### Raasiku aleviku ühisveevärgi- ja kanalisatsiooni (OSA II) ehitusloa eelnõu kooskõlastamata jätmine

Olete esitanud Transpordiametile kooskõlastamiseks Harju maakonna Raasiku valla Raasiku aleviku vee- ja kanalisatsioonitorustiku (EHR kood 221469024) (edaspidi tehnovõrk) ehitusloa eelnõu (menetlus nr 451689), mille aluseks on ehitusloa taotlus nr 2411271/11458.

Ehitusloa aluseks on „Raasiku aleviku ühisveevärgi- ja kanalisatsiooni projekteerimis-ehitustööd, Osa II. Raasiku alevik, Raasiku vald, Harju maakond tööprojekt v01“ (peaprojekteerija Viimsi Keevitus AS, töö nr 2024-020, tööprojekti staadiumis). Katete taastamise projekti on koostanud OÜ Esprii, töö nr 24016, põhiprojekti staadiumis.

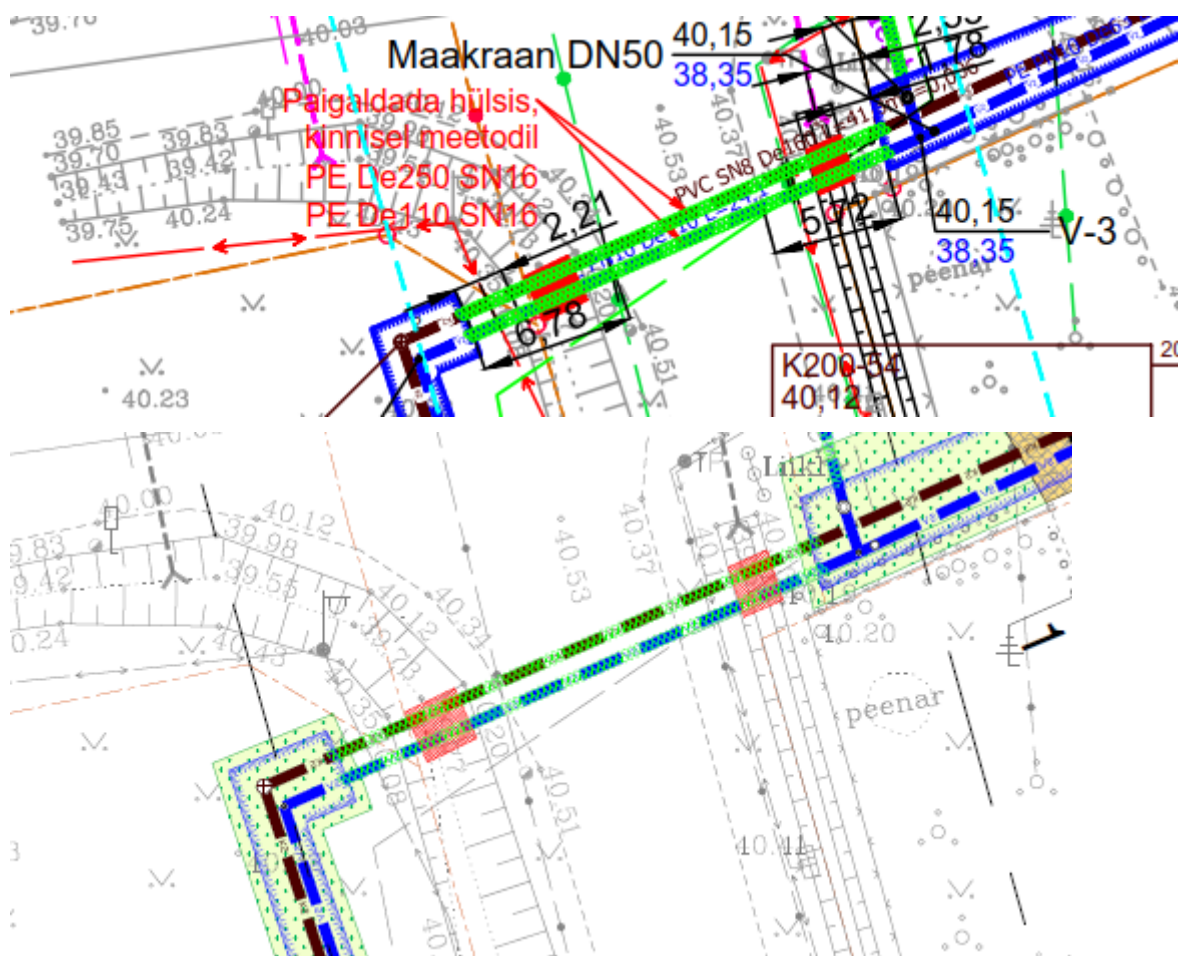
1. Soovisime, et katete taastamise projektis kajastataks ka riigitee nr 11103 km 13,47 kergliiklustee ja truubi taastamine (sõlm V-2 juures), on ainult kergliiklustee, truupi ei ole – palume lisada.

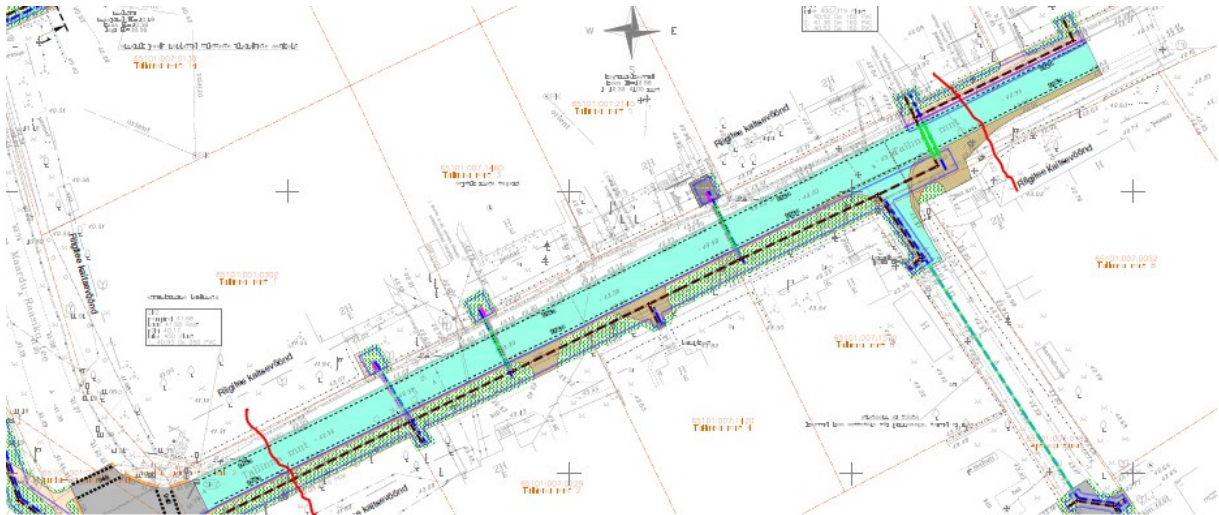
- 3.1. Soovisime, et riigitee nr 11316 km 1,45-1,48 reoveekanaliseerimise trassi lõik K-17 - K-18 nihutada maksimaalselt teemaa piirile, et avatud kaeviku serv jääks kergliiklusteele ning näha ette kaeviku riigitee poolse serv toetamine – kaeviku serv on riigitee sõidutee teekattes, märget, et kaeviku riigitee poolne serv on ette nähtud toetada ei ole – palume selgitada.
- 3.2. Soovisime riigiteel sõidu- ja kergliiklustee taastamise ristlõike joonist – seda ei leidnud – palume lisada katete taastamise ristlõikejoonised sh kahest kohast sõlmede K-17 – K18 vahelt (seal jalgteed)

kaevatakse lahti) ja sõlmede K11(K-3) – K-16 vahelisel lõigul. Ristlõiked aitavad hinnata riigitee muldkeha ja katendi taastamise vajaduse ulatust riigitee ristlõikes. Taastamise ulatuse konstrueerimisel toetatud kaeviku korral arvestada varisemisnurga  $63^\circ(1: \frac{1}{2})$
